快速建筑设计100例

100 Samples of Architecture Design Sketch

黎志涛 编著

前　言

例 44　玄武湖快餐厅设计

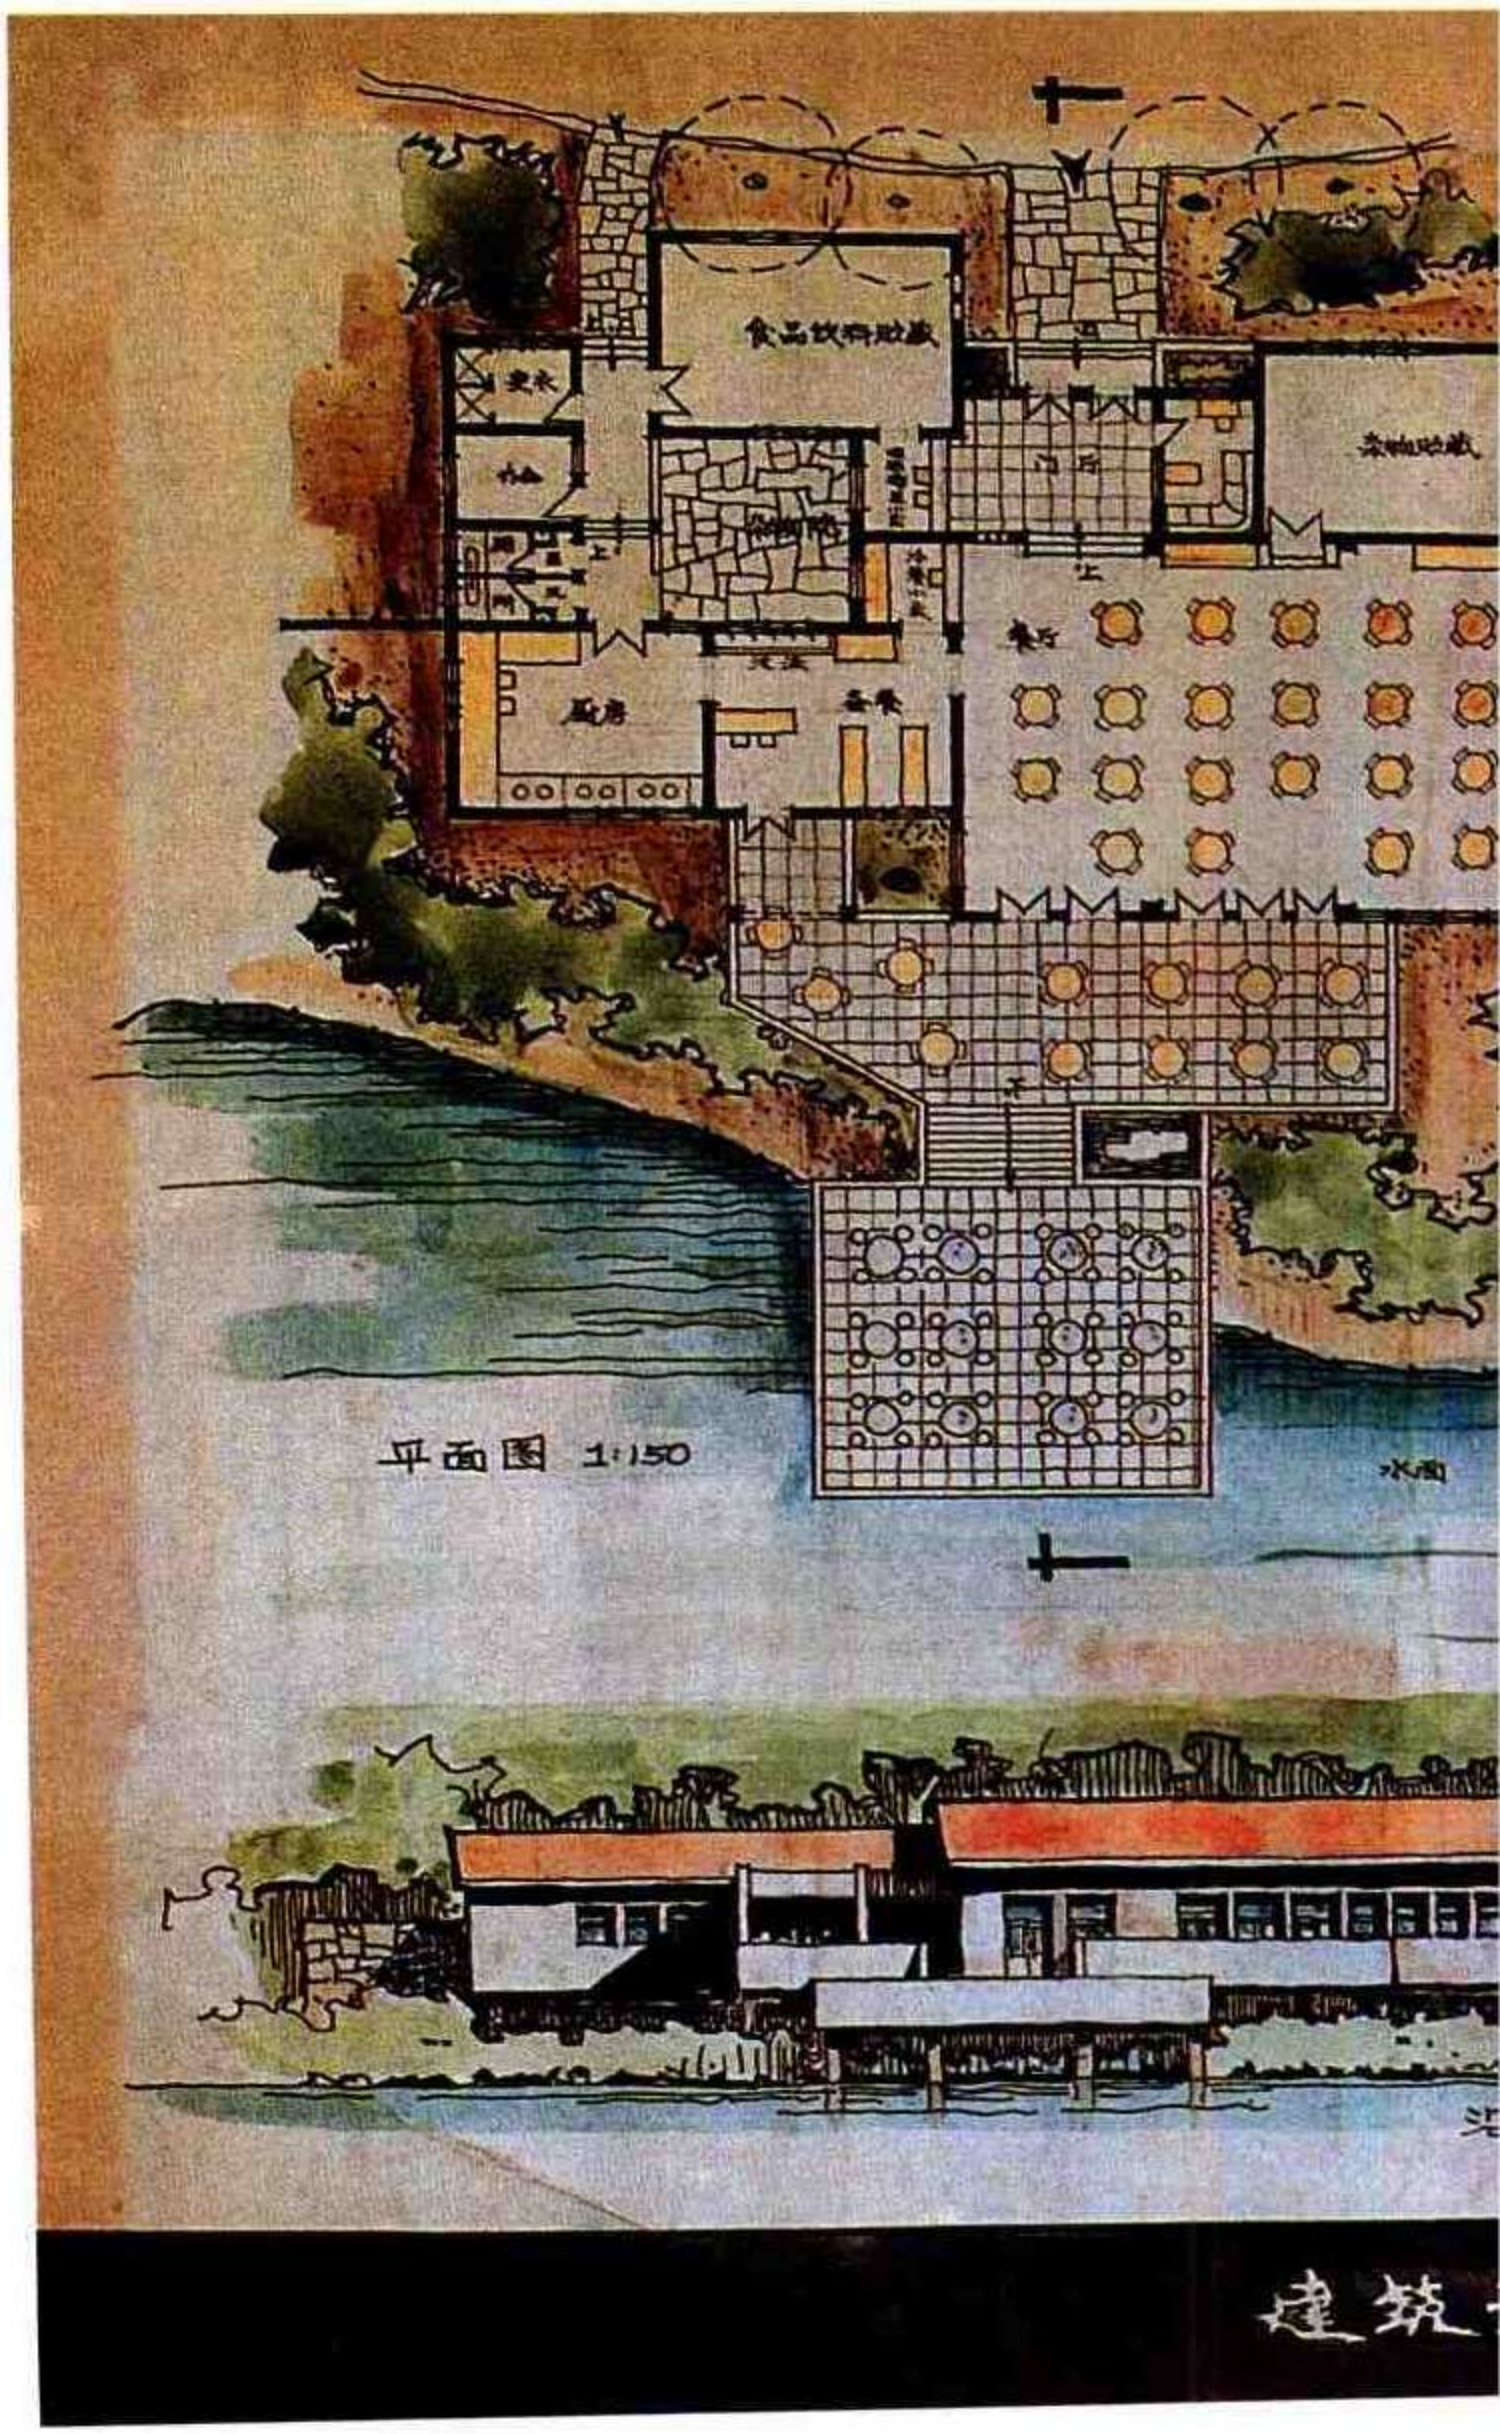
设计 —— 总平面建筑布局与道路关系较好，入口迎合两个方向的人流，但距道路稍近，造成外部空间局促。建筑平面功能布局合理，室外平台能顺应地形变化更贴近水面，且与室内餐厅结合紧密、内外流通。建筑造型舒展，公园小品建筑尺度感把握较好。彩色坡屋顶在公园环境绿化中醒目。

表现 —— 钢笔重彩表现效果强烈，徒手线条功底扎实，各图表现内容丰富，排版紧凑，图面整体感强。

例45　美发屋设计

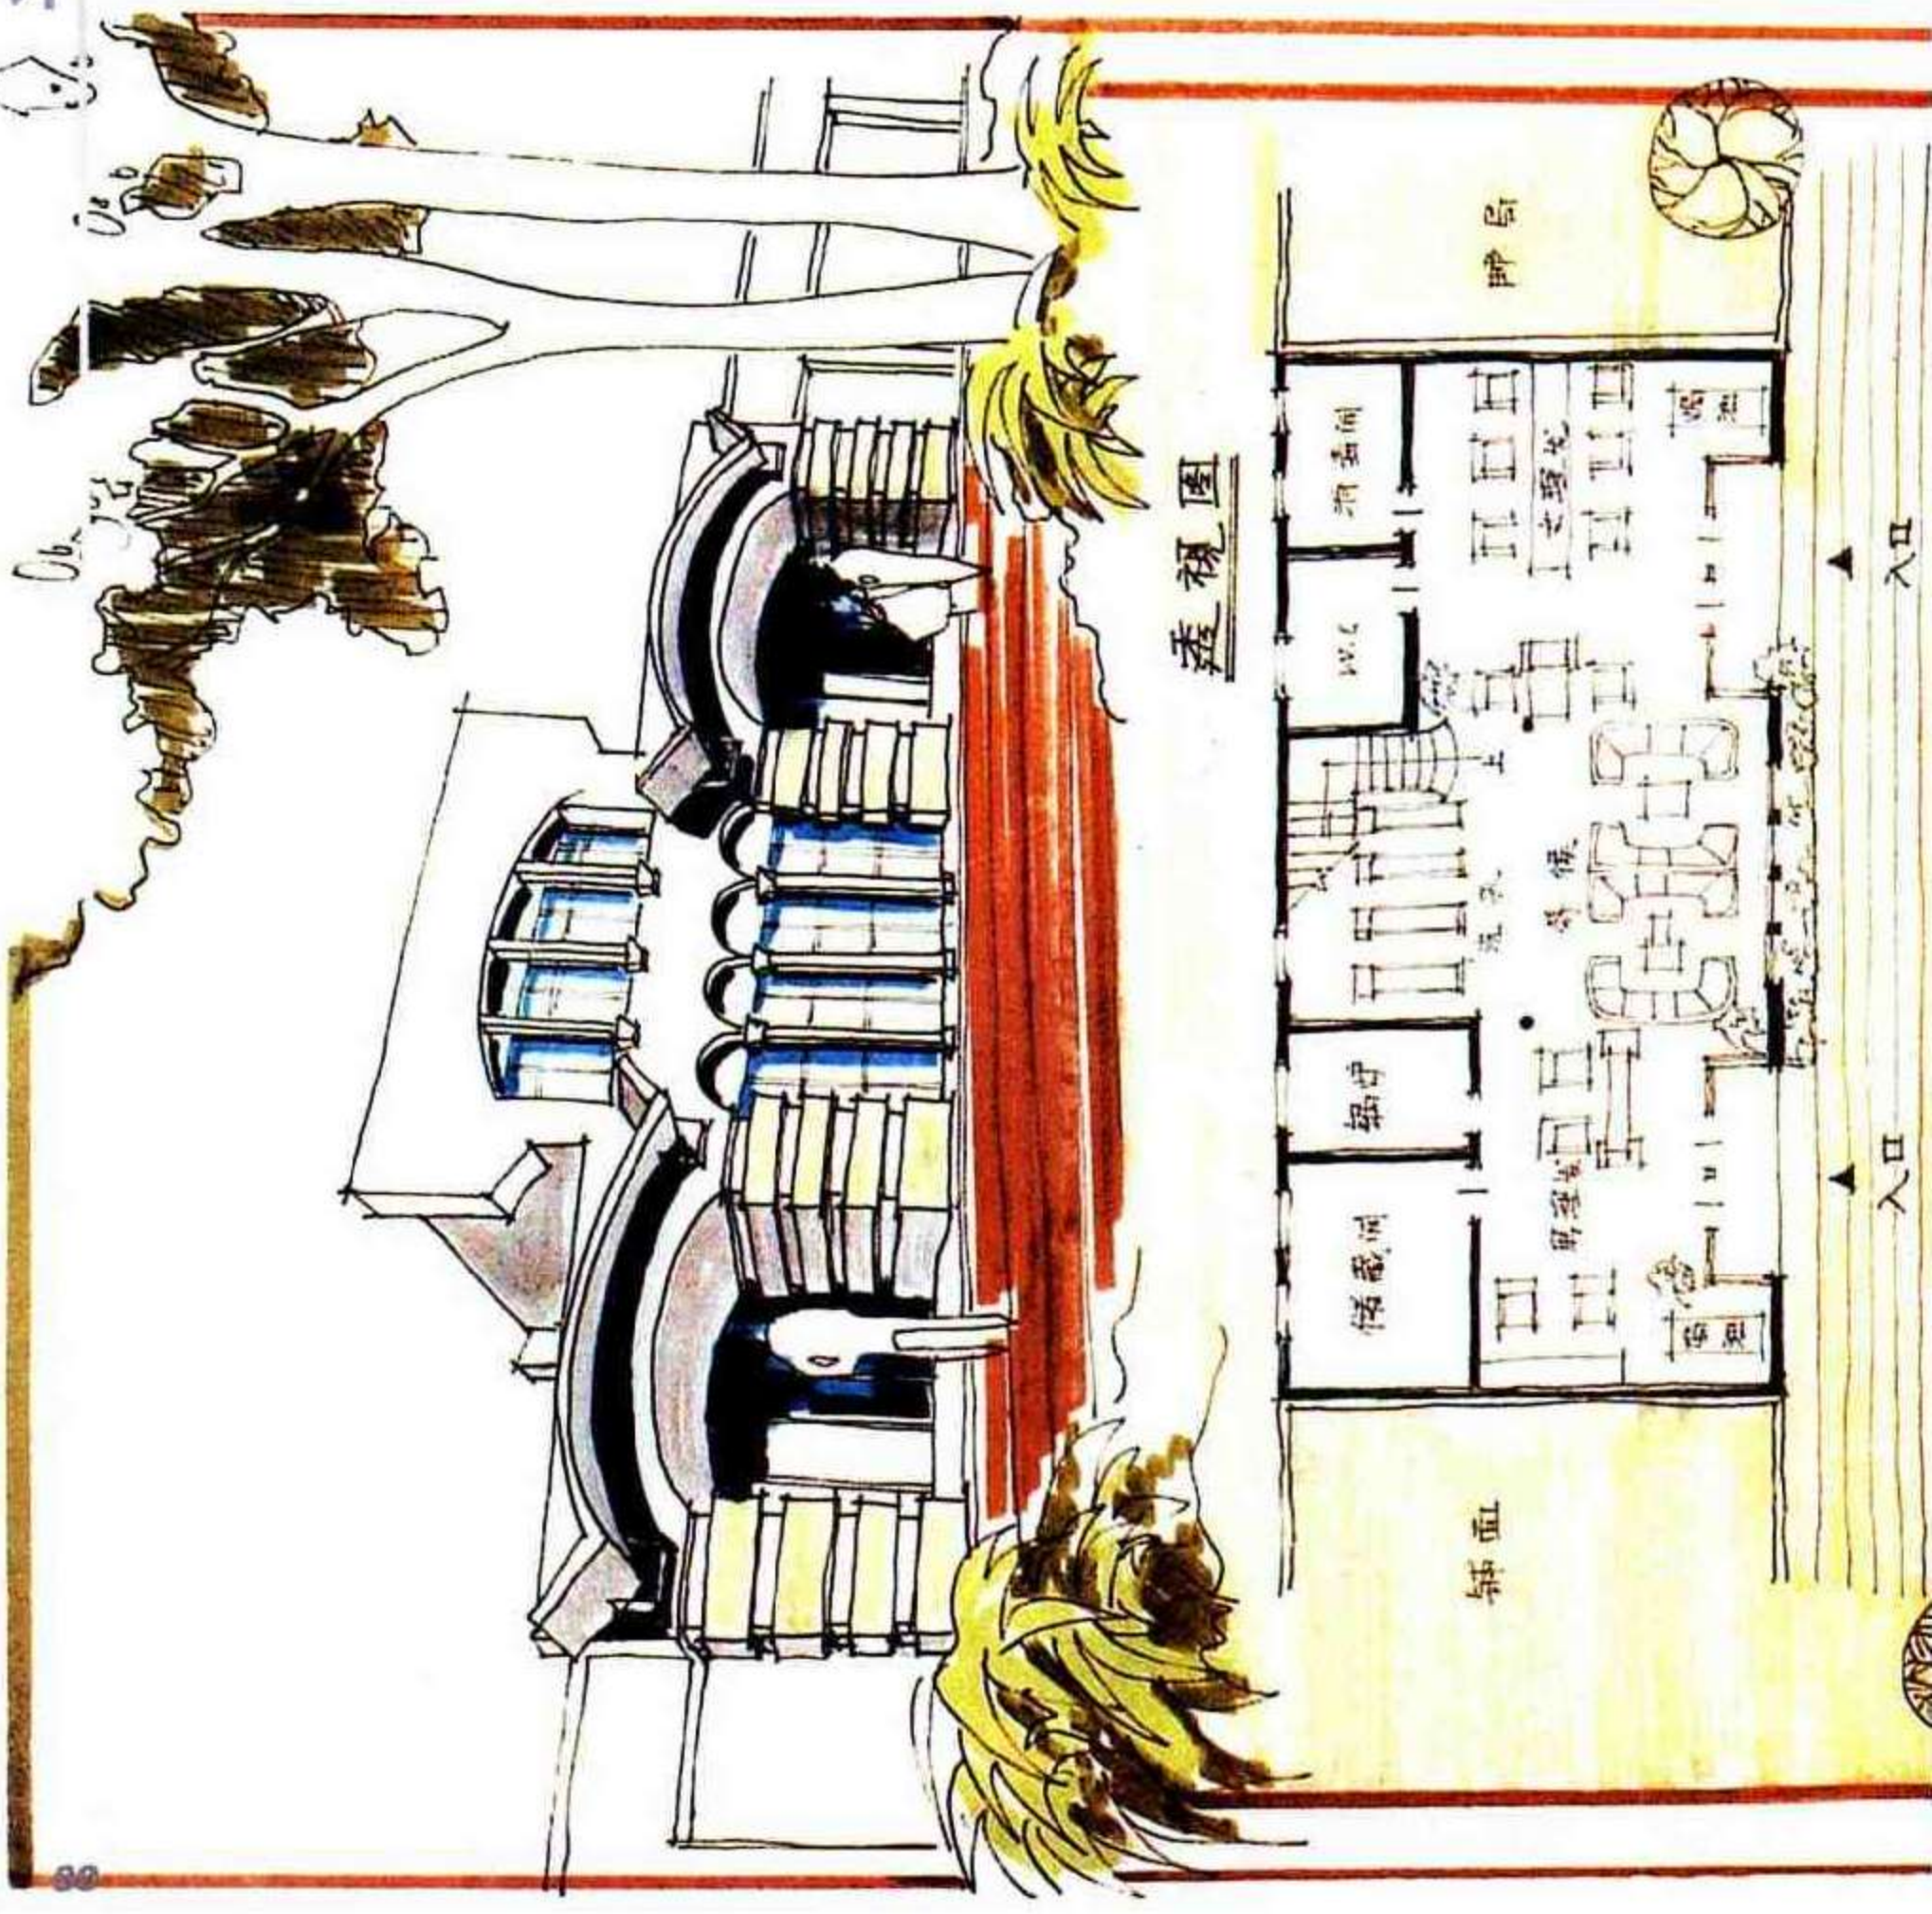
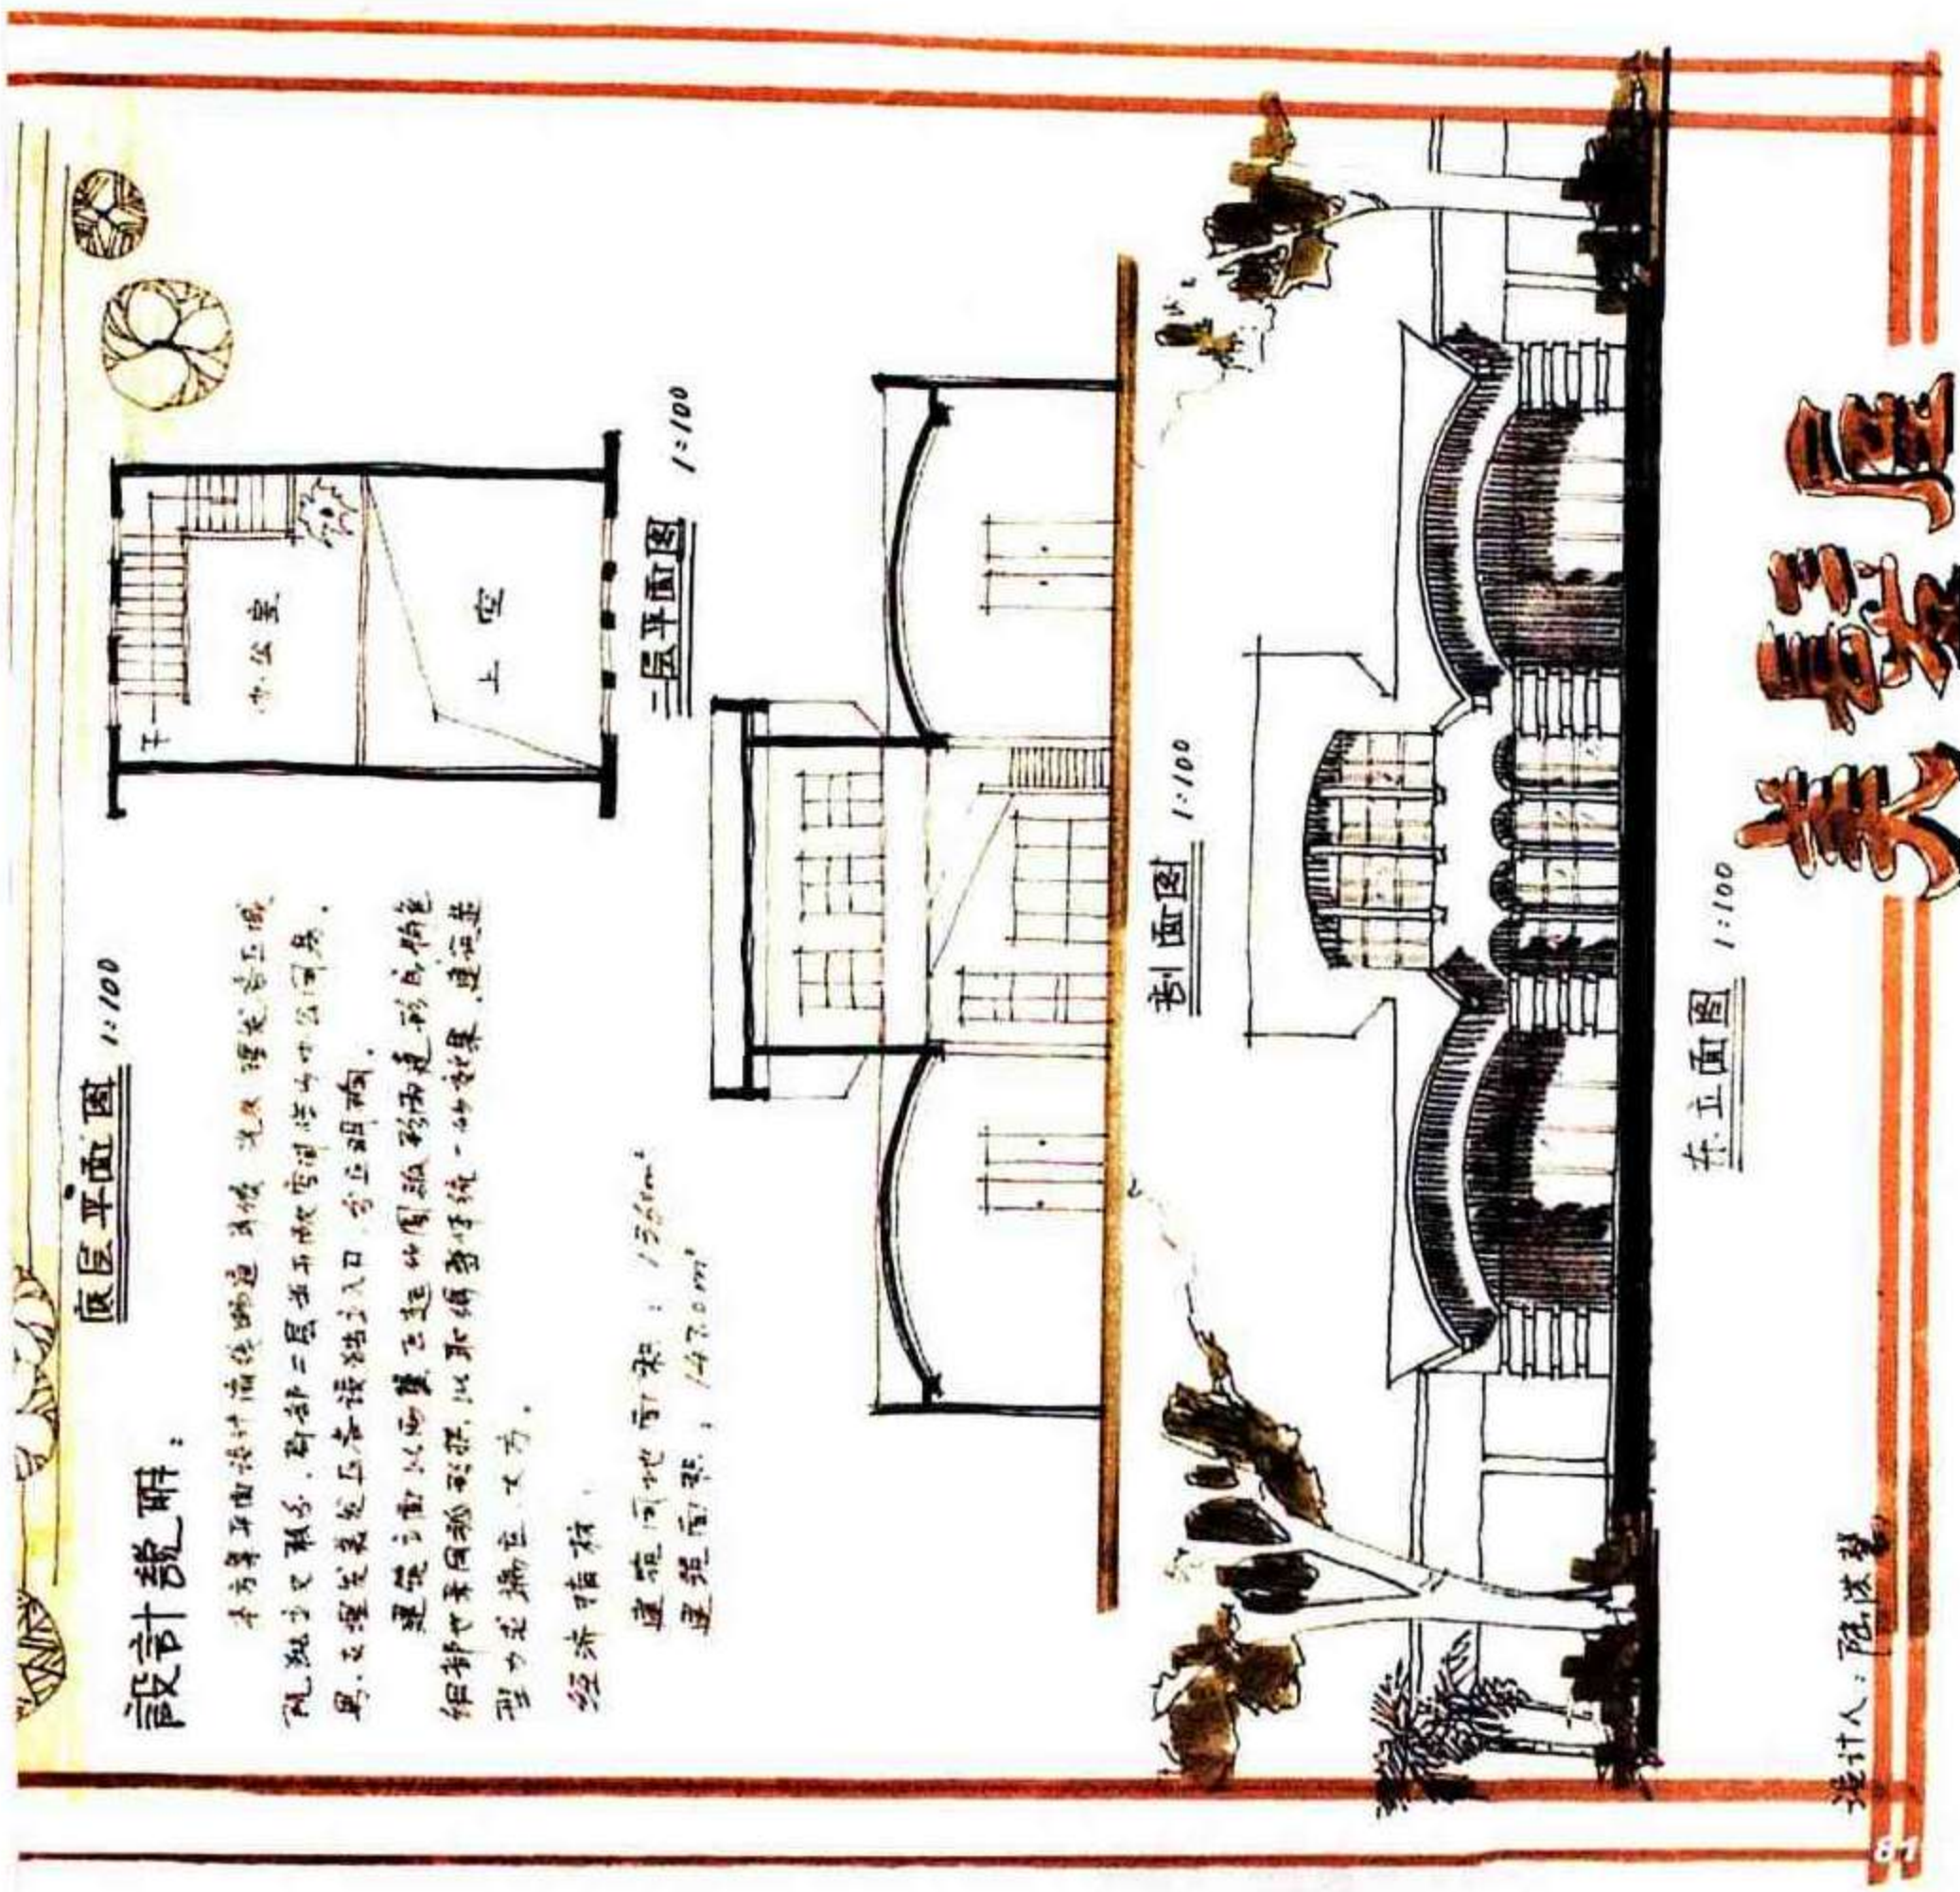
设计　　平面设计较简洁，功能分区合理，但理发座位配置不佳，二层敞开式办公不妥。L 形楼梯处的夹层楼面结构不合理。造型尺度感较好，立面缺乏美发屋形象设计。

表现 —— 图面表达清楚，结合排版要求，画幅采用竖向构图。徒手线条放得开，不拘谨。透视图表现力较弱，配景表现粗糙。
